Piano Regolatore Generale Comunale

Variante n. 34 relativa all'area dismessa
della "Ex Birreria Dormisch" in via G.B. Bassi

Modificato a seguito delle intese raggiunte con il
Consorzio di Bonifica Pianura Friulana

DATA:
12 Ottobre 2022

H2.01 - AMBITO VIA BASSI (EX DORMISCH)

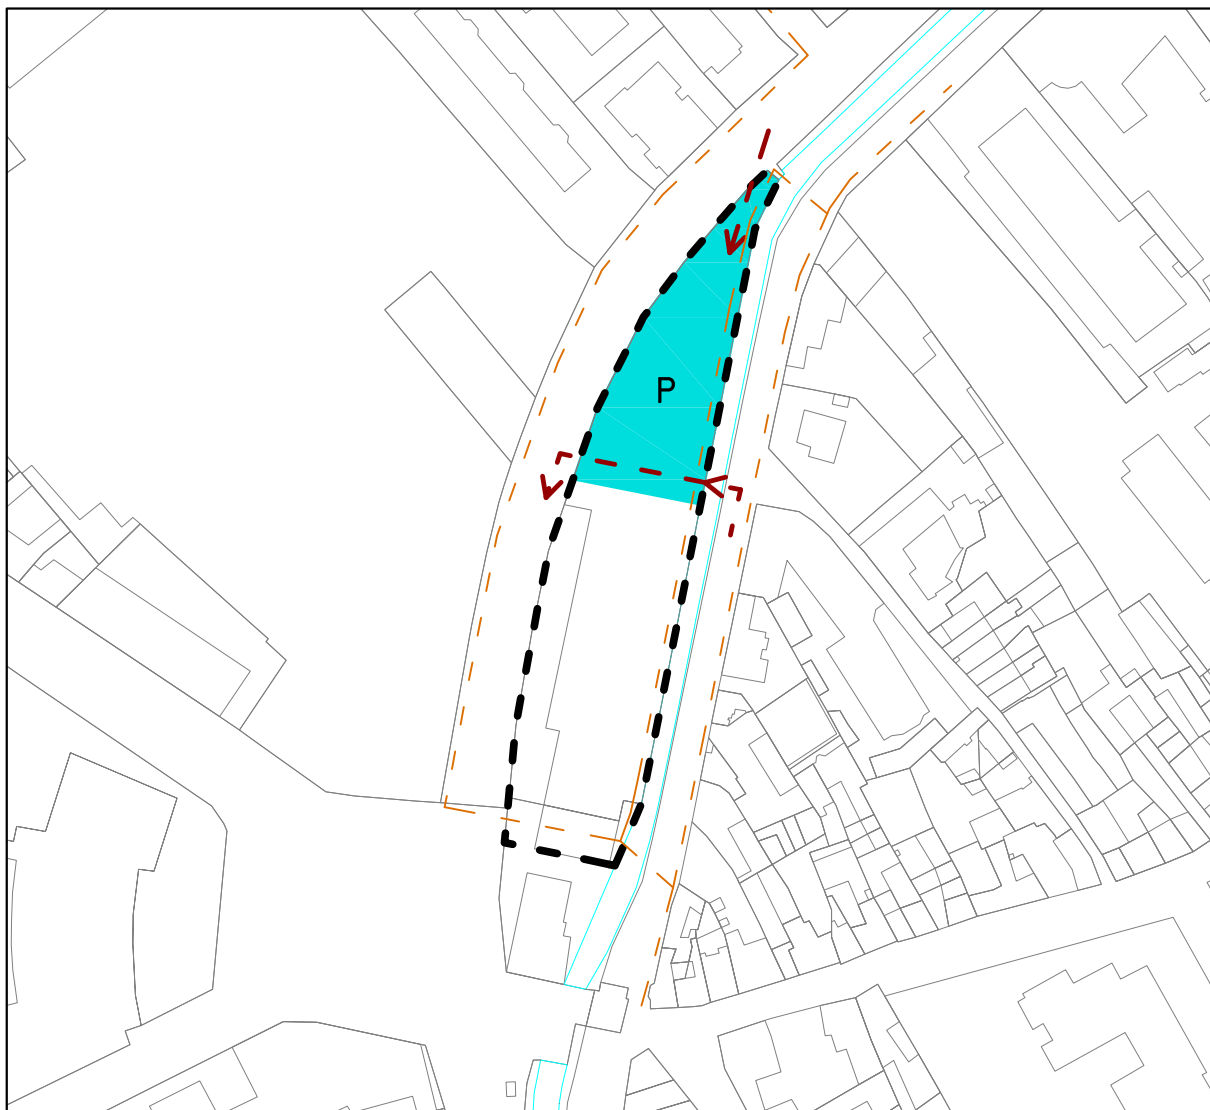
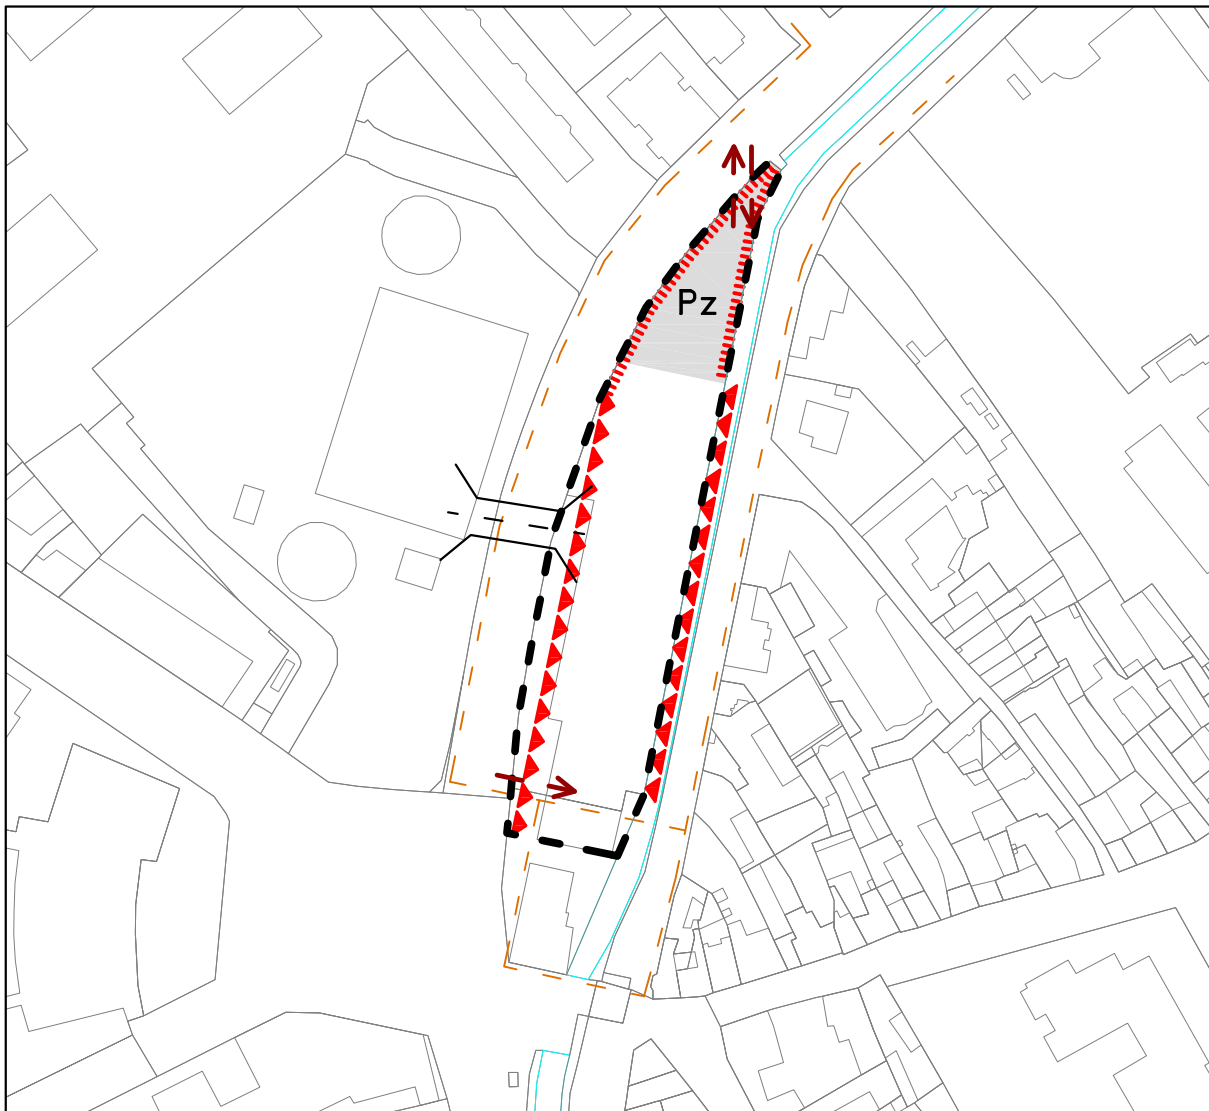
Le modifiche alla scheda norma H riguardano in particolare:

- i punti di accesso veicolare all'area: ora previsti in entrata due accessi, uno in via Bassi e uno in via Micesio, in uscita uno in via Bassi;
- il parcheggio, che viene ricollocato, rispetto all'attuale previsione in superficie, ai due livelli piani interrati già esistenti dello stabilimento. È prevista la monetizzazione degli standard relativi ai parcheggi di relazione e al verde pubblico;

- l'inserimento nella punta a nord di un'area con funzioni di piazza-giardino;
- la limitazione a 1.000 mq delle superfici di vendita;
- la limitazione delle altezze da 20 m a 16 m. al fine di armonizzare l'intervento;

- l'incremento della superficie coperta realizzabile fino al 65%, ma con un decremento del 15% rispetto alla superficie coperta esistente;
- la possibilità di riedificazione lungo il canale Ledra mantenendo le distanze dell'attuale sedime;

- l'inserimento di prescrizioni volte alla valorizzazione del contesto in coerenza con i vincoli della soprintendenza.

Per quanto attiene alla superficie coperta, la variante con la modifica dell'indice di copertura territoriale QT da 0,40mq/mq (previsto nella normativa di zona H2.n) a 0,65mq/mq, ammette una SC massima di 3.568mq con incremento di 1.372 mq, rispetto al piano vigente. Da un punto di vista planimetrico giova rilevare che l'incremento di superficie coperta viene distribuito sul fabbricato già esistente ed in comparazione allo stato di fatto fisico del luogo, che vede una copertura pressoché completa dell'ambito (ca 4.400mq su 5.489 di ST), la copertura territoriale consentita dalla variante è significativamente inferiore rispetto al costruito esistente con una riduzione di 832 mq di superficie coperta pari al 15%.

L'altezza massima consentita viene ridotta da 20 m. a 16 m. allineandosi all'altezza prevalentemente raggiunta dai corpi esistenti e nel rispetto dei rapporti volumetrici e di altezza dell'ex Villa Domisch.

La zona si attua nel rispetto dei seguenti parametri urbanistici ed edilizi:

- QT 0,65 mq/mq
- H massima 16,00 m
- Ds 6,00 m fatto salvo il mantenimento delle distanze legittimamente preesistenti o per gli allineamenti obbligatori indicati nella parte grafica della scheda.
- Almeno il 40% della superficie coperta realizzabile deve essere adibita a destinazione direzionale-istruzione.
- Area scoperta: Nell'attuazione dei previsti interventi sull'area, deve essere riservata a verde arborato una superficie pari ad almeno il 10% del complessivo lotto. L'area verde potrà anche svilupparsi, parzialmente o totalmente, al di sopra della struttura di sosta interrata, anche nell'area identificata come Pz.

È consentita la demolizione degli edifici esistenti al fine di realizzare un nuovo complesso immobiliare dalle elevate qualità architettoniche ed infrastrutturali. Il progetto deve rispettare gli allineamenti del sedime storico della fabbrica come indicato nella parte grafica della scheda. La progettazione degli spazi aperti e chiusi deve favorire una permeabilità visiva e di fruizione tra la via Bassi, il canale Ledra e via Micesio. A tal fine, nel caso in cui un fabbricato superi i 100 m di sviluppo longitudinale deve prevedere al proprio interno un volume vuoto a guisa di galleria/cannocchiale con superficie pari ad almeno il 10 % della superficie coperta.

La piazza-giardino, indicata nella parte grafica della scheda, deve essere realizzata riprendendo porzioni dell'impronta a terra dell'edificio esistente. Nell'area sono ammesse, modellazioni altimetriche del terreno.

È consentita la localizzazione di strutture commerciali con un limite di superficie di vendita complessiva di 1000 mq.

L'accessibilità veicolare all'area è prevista lungo via Bassi con accessi a sud in entrata e a nord in entrata e uscita, come indicato nella parte grafica della scheda. L'accesso a sud deve essere unico e garantire l'accessibilità ad entrambe le proprietà identificate catastalmente al NCEU Udine Fg. 30 - mappali 2223 e 304. Nel caso non ci fosse l'accordo tra i proprietari, non si concederà l'ingresso a
